Notifica di manutenzione obbligatoria per il primo stadio degli erogatori NX700.

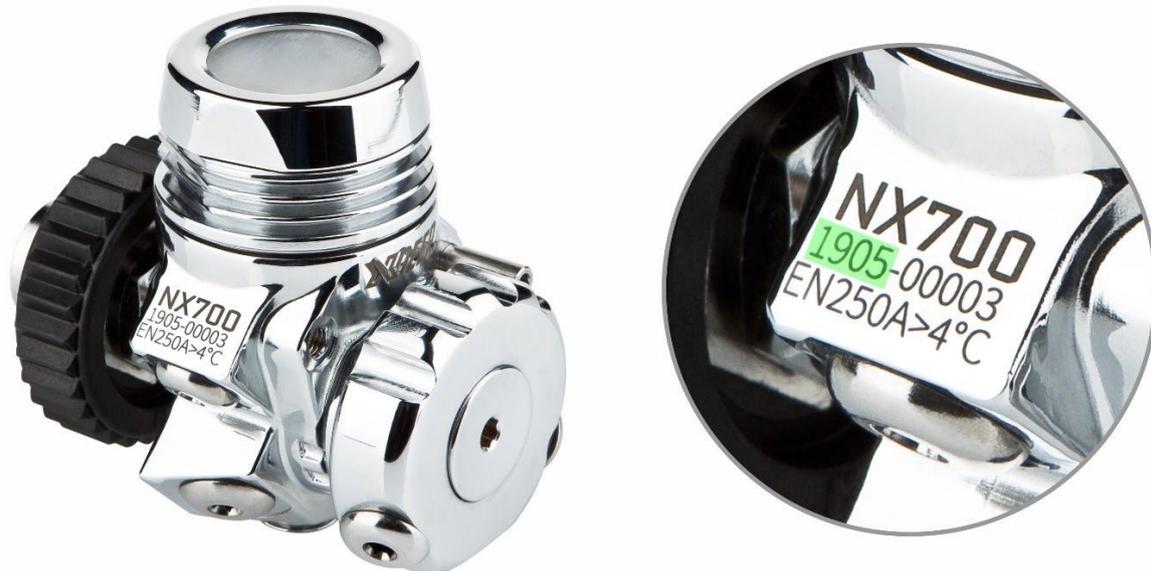
Purtroppo in alcuni casi, durante la manutenzione annuale standard dei primi stadi NX700, abbiamo rilevato tracce di segni di usura della membrana superiori al normale.

Tutti i primi stadi NX700 prodotti tra maggio 2019 e novembre 2021 sono soggetti a questo richiamo per manutenzione. La data di produzione è chiaramente indicata sopra l'uscita LP del corpo dell'unità.

Le prime quattro cifre identificano l'anno e il mese di produzione (per es., 1905 significa maggio 2019)

Se l'erogatore è stato prodotto prima del 11.2021, smettere immediatamente di utilizzarlo e rivolgersi al rivenditore presso il quale è stata acquistata l'unità o direttamente a noi all'indirizzo support@xdeep.pl per ulteriori informazioni sulle fasi successive.

Il primo stadio NX700 sarà sottoposto a un servizio di manutenzione periodica completa e gratuita e il corpo della camera stagna sarà sostituito con una nuova versione aggiornata. Per ragioni logistiche e a causa delle tempistiche necessarie per la spedizione, il tempo totale di manutenzione e restituzione può essere di 6-8 settimane per tutti i clienti residenti nell'UE e di 6-12 settimane per i Paesi al di fuori dell'UE, a seconda della località esatta. La manutenzione sarà eseguita gratuitamente.
